# SZPITAL WOJEWÓDZKI IM. DR. LUDWIKA RYDYGIERA W SUWAŁKACH

L.dz. SZW.DZI.262.289/30/PN/MN/2018

Dotyczy: przetargu nieograniczonego pn.: **Modernizacja i Przebudowa Oddziału Pulmonologicznego Szpitala Wojewódzkiego im. dr. Ludwika Rydygiera w Suwałkach w ramach projektu nr WND-RPPD.08.04.01-20-0002/17 Pn.** "Wzrost jakości i dostępności opieki medycznej w Szpitalu Wojewódzkim w Suwałkach poprzez utworzenie specjalistycznych ośrodków skoordynowanej opieki zdrowotnej: Suwałskiego Centrum Pulmonologicznego oraz Suwałskiego Centrum Ortopedycznego"

Schemat Poglądowy  
Lokalizacja budynków i lądowiska Szpitala Wojewódzkiego im. dr. Ludwika Rydygiera w Suwałkach

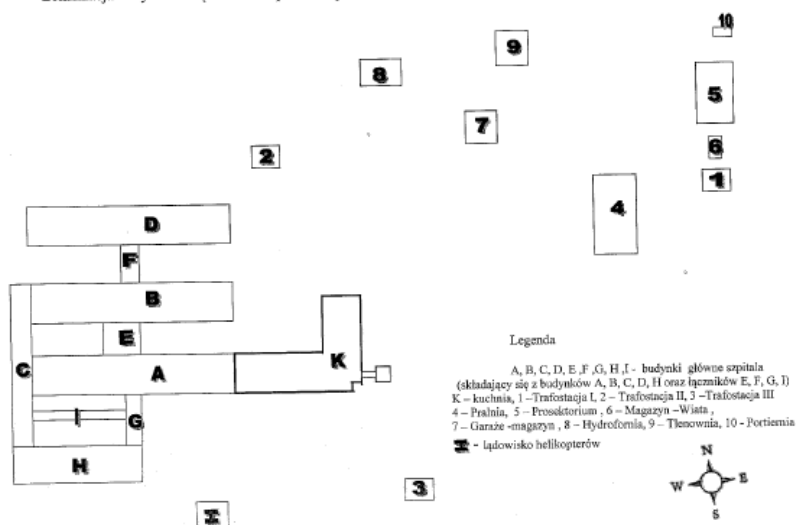
Projekt nie uwzględnia przebiegu trasy pętli dozorowych pomiędzy modernizowanym oddziałem a centralą SSP. Prosimy o wskazanie w/w trasy.

Odpowiedź: Należy doprowadzić dwie pętle dozorowe zgodnie z obowiązującymi przepisami p.poż Zamawiający wymaga aby trasy kablowe były typu TH 90 i zastosowanie bezwzględnie kabla klasowego przeciwpożarowego TH 90 ( zamontowanie go zgodnie z obowiązującymi przepisami p.poż) . Przebieg trasy musi być zgodny z obowiązującymi przepisami p.poż. Drogi do wyboru przez Wykonawcę :

1. Kabel klasowy TH 90 należy przeprowadzić w Budynku A szachem na remontowanym Oddziale Pulmonologii ( parter) do Oddziału Ginekologii ( I piętro ) następnie przez łącznik/korytarz budynku E, B i F do szachtu znajdującego się w budynku D ( poradnie I piętro ) schodzi w dół do szachtu w pomieszczeniach administracyjnych ( parter budynek D) następnie do centrali SSP znajdującej się w pomieszczeniu ochronny .
2. Z remontowanego oddziału parter budynek A korytarz/ łącznik parter budynku E, B , F do budynku D wpiąć bezpośrednio do centrali SSP znajdującej się w pomieszczeniu ochronny,
3. Kanałem technologicznym

Po wyborze tras/y Wykonawca jest zobowiązany zinventaryzować zastosowany sposób i dostarczyć Zamawiającemu dokumentację.
